MARINE HARVEST FISH FEED AS

REDEGJØRELSE FOR

SØKNAD OM ENDRING AV PLASERING AV KAI OG SJØANLEGG PÅ Gnr 3 Bnr. 20, FISKEFORFABRIKK

Saksnr.:	2012/3203	Ansvarlig søker:	Reinertsen AS
Eiendom:	Gnr. 3 bnr. 20	Tiltakshaver:	Marine Harvest Fish Feed AS
Vedtak nr.:	13/8	Søknadsdato:	
Saksbehandler:	Kristin Sørensen	Komplett dato:

Utklipp av situasjonsplan og **ny plassering** av kai i forbindelse med rammetillatelse: 543/2013/03/020/KRISOR før Kystverkets anbefalinger

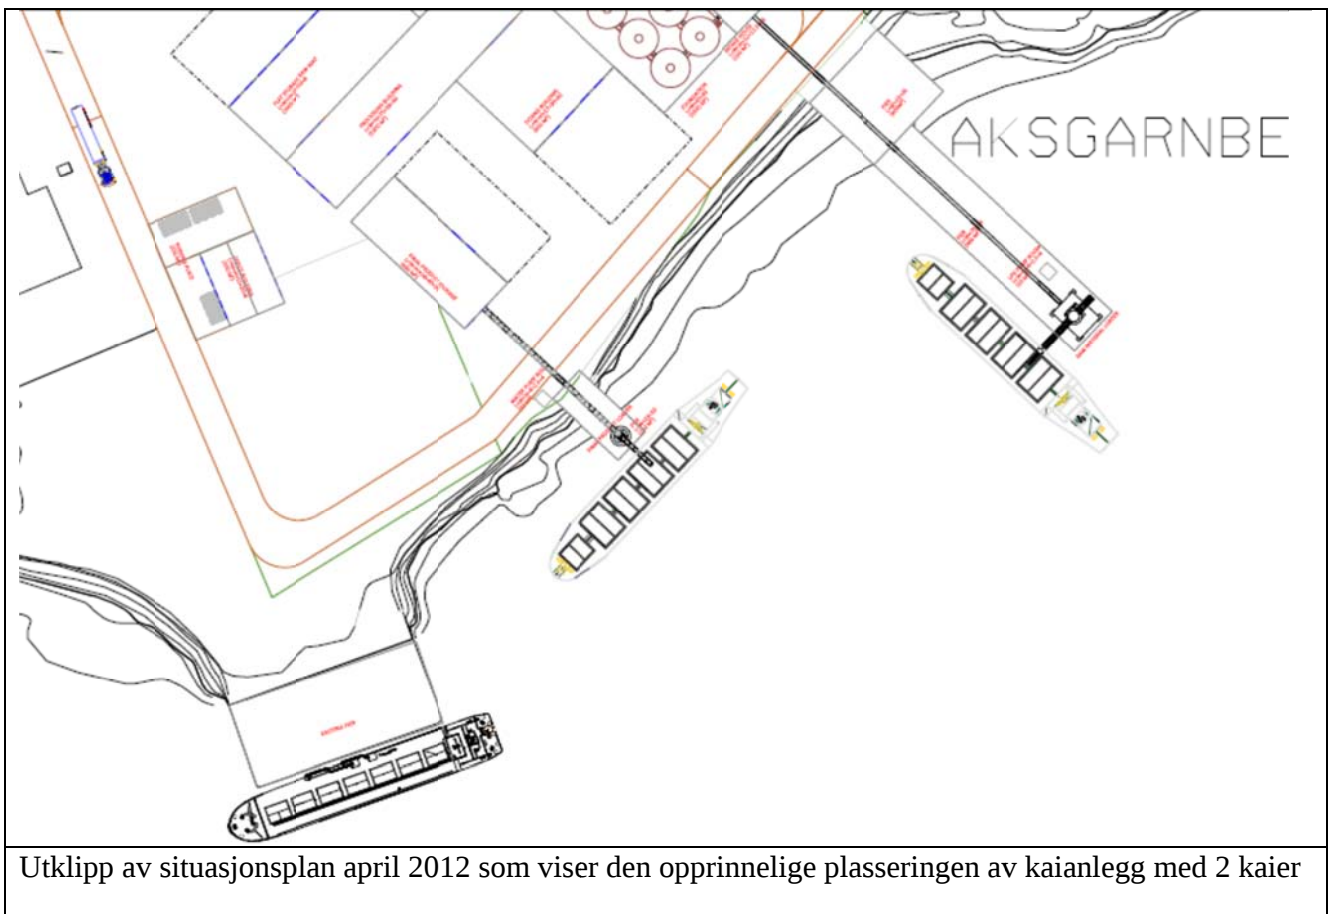
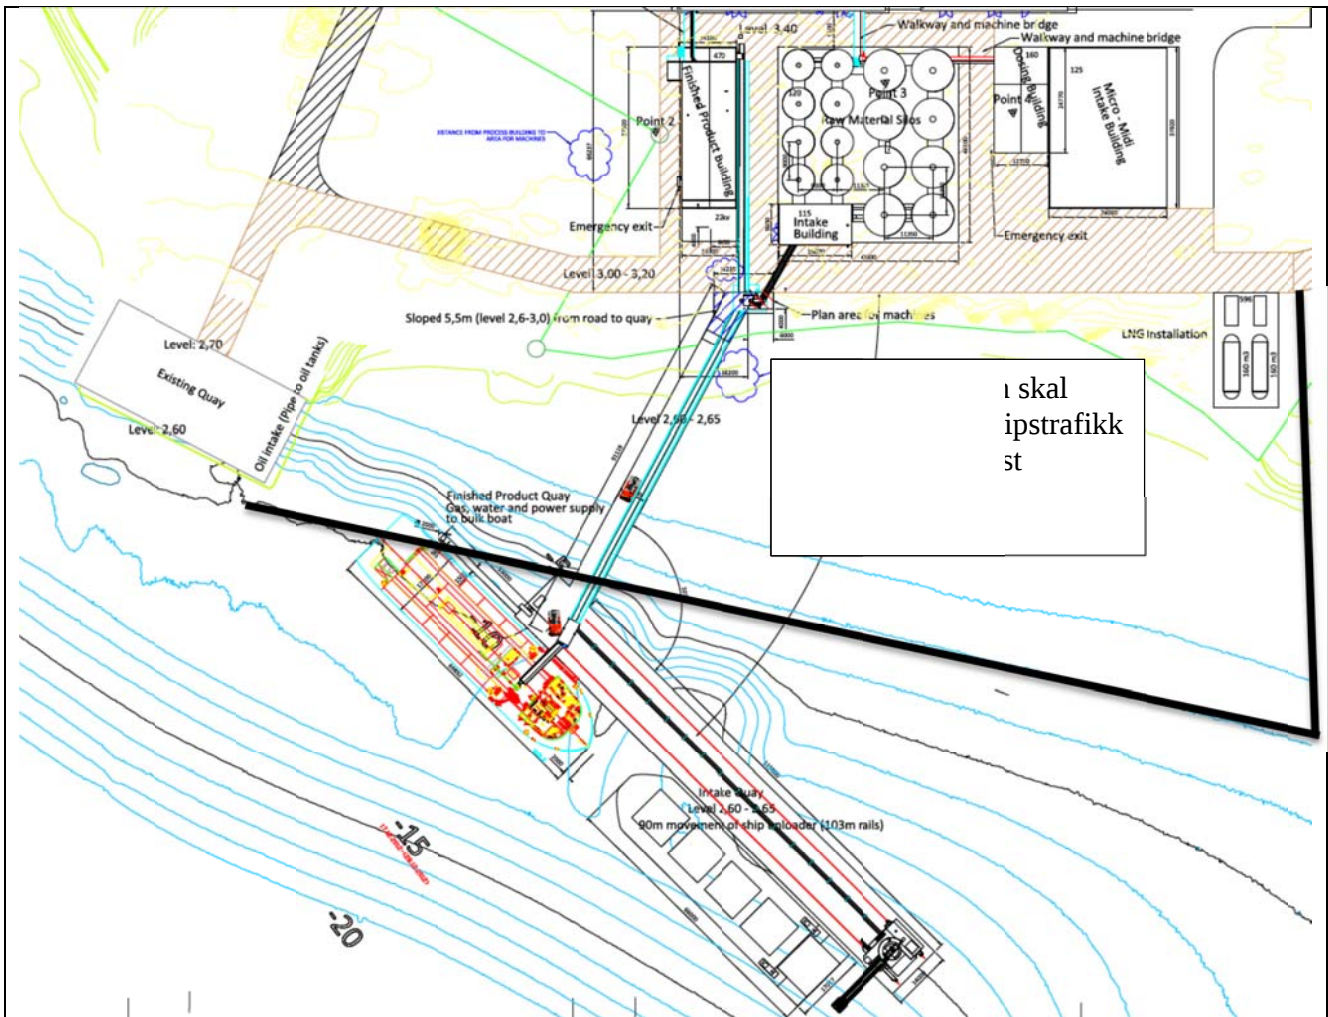
Basert på denne kailayouten ble forskjellige havne- og kaibygningsfirmaer kontaktet med tanke på å innhente anbud. I forbindelse med denne prosessen ble alternative forslag til kailayout foreslått og i forbindelse med et møte med Ulvan Rederi AS i Trondheim den 6. august 2012 foreslo Ulvan Rederi å endre designen på grunn av at denne plasseringen av moloene ville gjøre det ekstremt vanskelig å legge

til kai med tørrlast coasters og andre skipstyper. Denne anbefalingen var basert på rederiets kjennskap til vind og strømforhold i fjorden ved Valsneset.

I løpet av oktober 2012 ble layouten sammen med den daværende tilgjengelige sjøbunnsundersøkelsen gitt til en spesialist, og denne spesialisten bekreftet Ulvan Rederi sine anbefalinger om å endre kai designen slik at kaien skulle løpe parallelt med kysten, men den presise avstanden fra kysten til kaien kunne ikke bestemmes nøyaktig uten nye sjøbunnsundersøkelser.

Som det fremgår av overnevnte utklipp av situasjonsplan ble kaianlegget opprinnelig planlagt tett på landanlegget bestående av selve kaianlegget samt to separate lesse/losseanlegg samt transportgater fra fabrikkområdet og frem til anlegget. Kaianlegget var opprinnelig tenkt å bli ca. 170 meter langt. De enkelte komponenter ville bli plassert fra 20 til 50 meter ut i fjorden. Det var ikke beskrevet noen form for terrengendring i sjø. Denne løsningen ville medføre:

- Mudring i sjøen for å oppnå tilstrekkelig vanddybde for bulk carriers/ coasters
- Vanskelige innseilingsforhold for skipstrafikk

Kaianlegget var opprinnelig tenkt å bli ca. 170 meter langt men er nå jamfør overnevnte situasjonsplan endret til ca. 150 m. De enkelte komponentene vil bli plassert fra 90 til 150 meter ut i fjorden.

Det vil være en avstand fra den eksisterende kai til ny kai, såkalt Dolphin på ca 40 - 45 m.

Som det fremgår vil ytterkai bli plassert ca 80 – 90 meter ut over grensen for reguleringsplanens havneområde land/sjø.

Utklipp av situasjonsplan og ny plassering av kai i forbindelse med rammetillatelse: 543/2013/03/020/KRISOR med Kystverkets anbefalinger
— Sort markering viser reguleringsplanens havneområde land/sjø
Den ytterste/sydligste del av kaien ligger i havneområde sjø

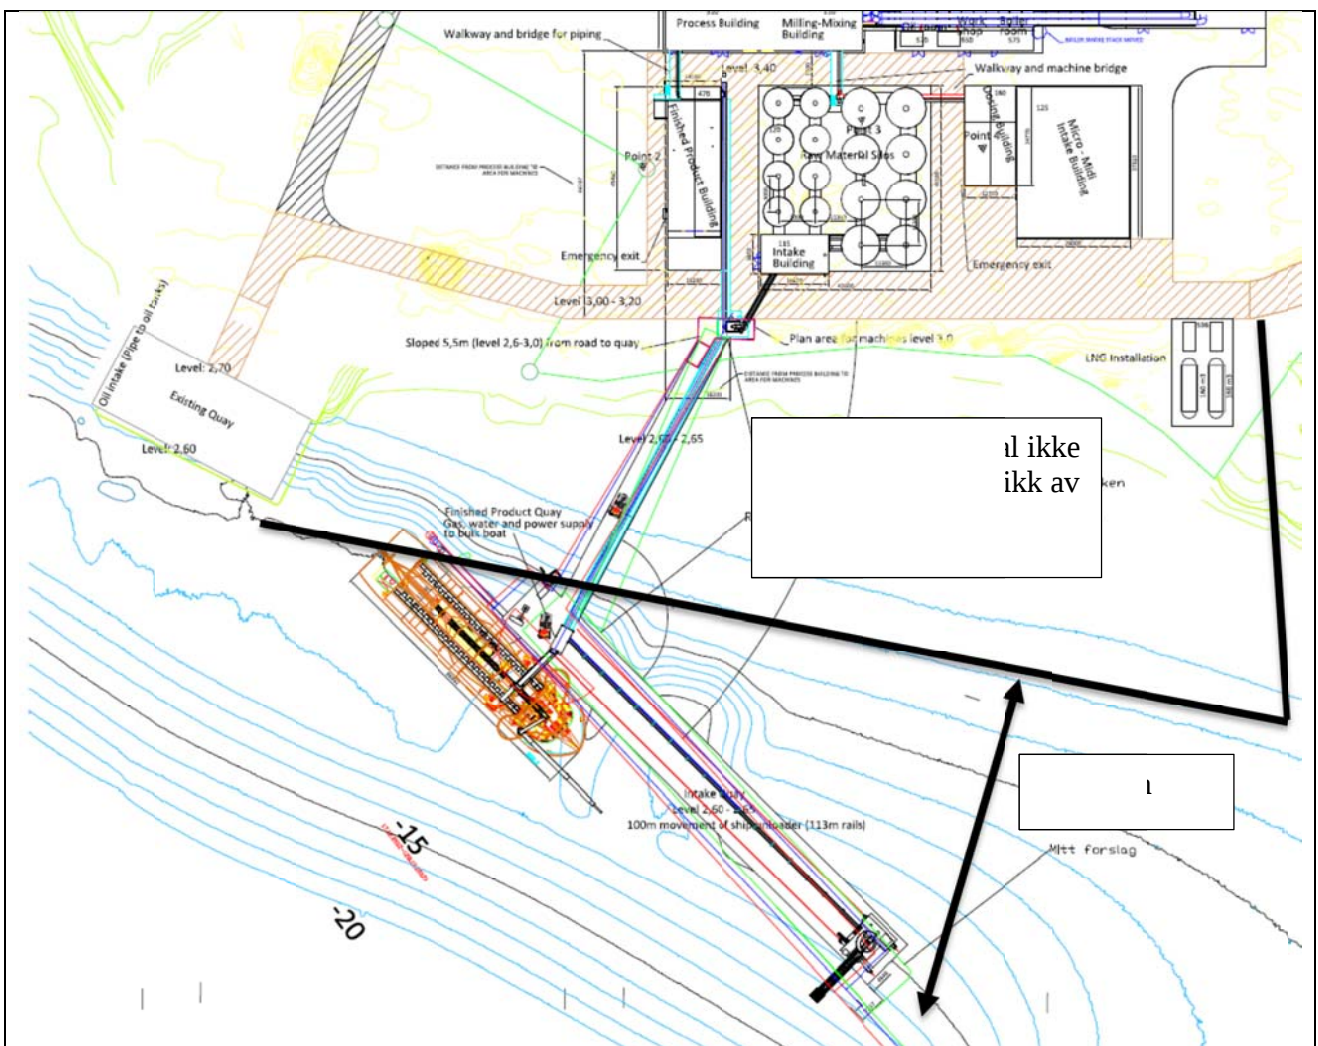
Kystverket anbefaler at østre omsøkte kai-ende i søknad dreies (anslagsvis 6-7m mot sør/ut fra land) for å gi avstand til 10 meteren øst for kaien. Videre at hele kaikonstruksjonen samtidig skyves noe lenger mot øst for å kompensere vridningen på vestenden av kaia i motsatt retning (grunnere). Kystverket forutsetter at grunnpartiet blir navigasjonsoppmerket og at grunnlag for merketiltak som før nevnt blir iverksatt. Dette med tanke på ferdigstilling før en kai tas i bruk.

Disse anbefalinger har Marine Harvest Fish Feed AS valgt å følge av hensyn til en optimal situasjon for skipstrafikken og den samlede sjøfartssikkerheten.

Basert på Kystverkets, ULVAN Rederi, Klausengruppen og Øknes Entreprenørs anbefalinger er det utarbeidet et forslag med en rotasjon av kai jamfør skissen nedenfor. Denne løsningen tilgodeser sikkerheten for skipstrafikken. Bemerk også at «oil intake» er flyttet til den vestlige side av den eksisterende kai for å få mere plass mellom kaiene.
